Shearwater Teric

Uwagi dotyczące wydania oprogramowania sprzętowego

WERSJA 22 2021-12-20

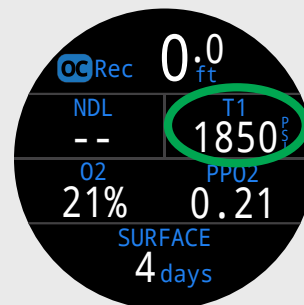
W układzie OC Rec Standard lokalizację TTS (prawa górna część) można zastąpić alternatywnymi wyświetlaczami.
